**Zeitschrift:** Schweizerische Bauzeitung  
**Herausgeber:** Verlags-AG der akademischen technischen Vereine  
**Band:** 81/82 (1923)  
**Heft:** 10

## Wettbewerb für ein städtisches Gymnasium auf dem Kirchenfeld in Bern.

VI. Rang (3000 Fr.), Entwurf Nr. 31. — Architekten Karl Nägelin und Ernst Balmer in Bern. — Lageplan 1 : 3000.

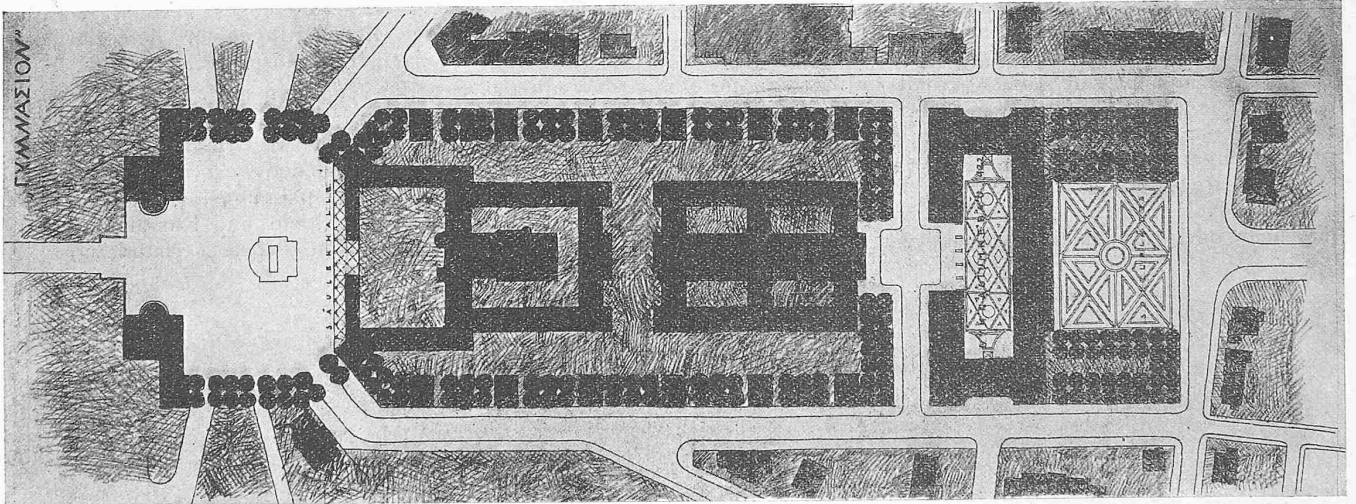
Nr. 31. „Gymnasium“. Die Stellung des Gymnasiumneubaues ergibt schöne architektonische Abschlüsse der Hallwylstrasse. Bemerkenswert sind die architektonischen Beziehungen zum vergrösserten Museum und ebenso die Ausgestaltung des Helvetiaplatzes. Längs der Helvetia- und Bernastrasse sollte die Ueberbauung geschlossen durchgeführt und eine Wirtschaftszufahrt angelegt werden. Die sechs Treppenhäuser des Neubaues übersteigen das Bedürfnis und fügen sich nicht organisch in den Grundriss ein. Der Verkehr im Hause ist zu weitläufig. Der Raumaufwand des Gebäudes geht weit über das zulässige Mass hinaus. Die Räume des Rektorates und die Bureau-Räume sind im fünften Stock zu weit abgelegen. Schön und wertvoll ist die südliche geräumige Wandelhalle. Der Wert des Projektes liegt in der kräftigen und schönen Architektur. Insbesondere bildet der südliche Mittelbau einen markanten prachtvollen Strassen- und Platzabschluss.

VII. Rang (2500 Fr.), Entwurf Nr. 21. — Verfasser: Architekt J. Liggendorfer in Bern. — Lageplan 1 : 3000. Grundriss des Erdgeschosses 1 : 800.

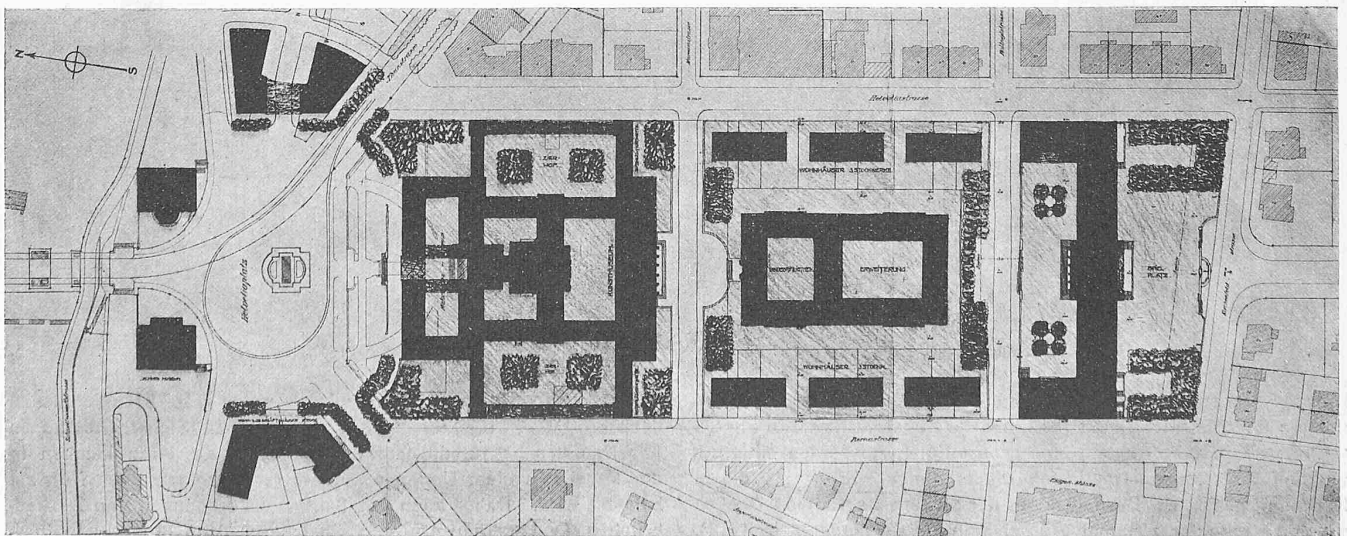
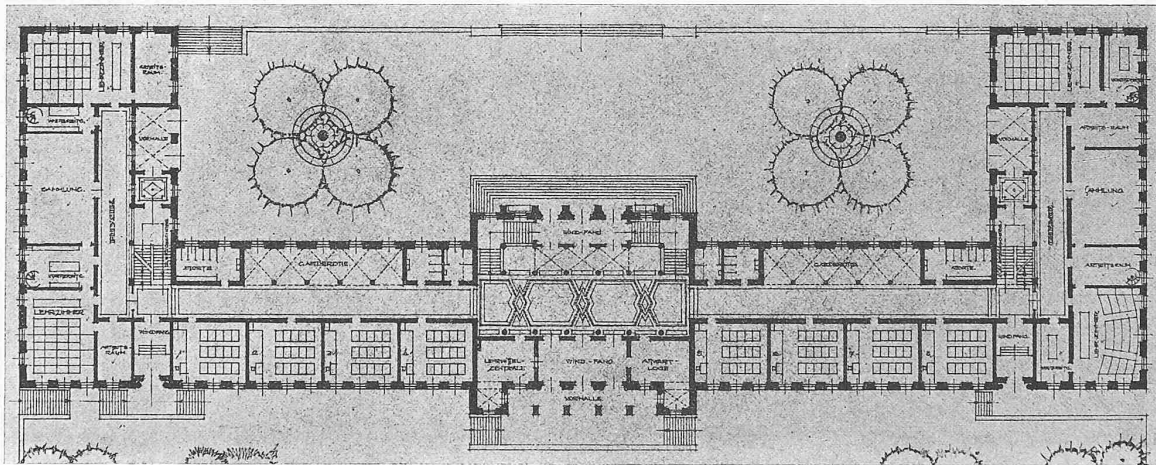
Nr. 21. „Neu-Bern“. Bei annehmbarer Grösse des Südplatzes sind Gymnasium und Bibliothek in gegenseitige, gute Lage gebracht, ohne dass jedoch hierbei die architektonischen Möglichkeiten ausgenutzt wurden. Die Häuserreihe längs der Helvetiastrasse und Bernastrasse würden besser ganz geschlossen. Die beachtenswerten Vorschläge für die Vergrösserung des historischen Museums ergeben nach allen Seiten gute Wirkungen und scheinen auch praktisch durchführbar zu sein. Die östlichen und westlichen Wände des Helvetiaplatzes sind infolge der Strassenüberbrückungen verfehlt. Der Grundriss ist hinsichtlich der Eingänge gut. Einzelne Nebenräume sind schultechnisch unpraktisch; einige nach Programm verlangten Nebenräume fehlen. Die Mittelstufe steht nicht im richtigen Verhältnis zur anschliessenden Halle. Der nordseitige Eingang würde besser im Charakter des Südeinganges ohne die vorgestellte Architektur ausgebildet. Das Aeussere wird durch die Dachaufbauten und einzelne den Rhythmus störende Fassadenpartien beeinträchtigt. (Schluss folgt.)
